**Всемирный форум для согласования правил
в области транспортных средств**

Сто восемьдесят третья сессия

Рассмотрение проектов поправок к существующим
правилам ООН, представленных GRE**Предложение по дополнению 3 к первоначальной серии
поправок к Правилам № 150 ООН
(светоотражающие устройства)****Представлено Рабочей группой по вопросам освещения и световой
сигнализации* ****

Рис. А24-II

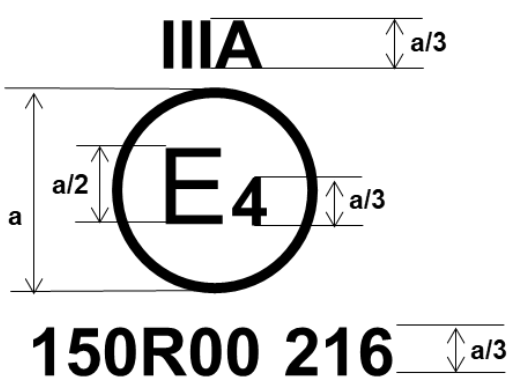
Приложение 24 изменить следующим образом:

Примеры упрощенной маркировки сгруппированных, комбинированных или совмещенных устройств

Примечание: На двух примерах схем знаков официального утверждения образцы D и E представляют собой три возможных варианта маркировки устройства освещения в тех случаях, когда два или более огней являются частью одного блока сгруппированных, комбинированных или совмещенных огней.
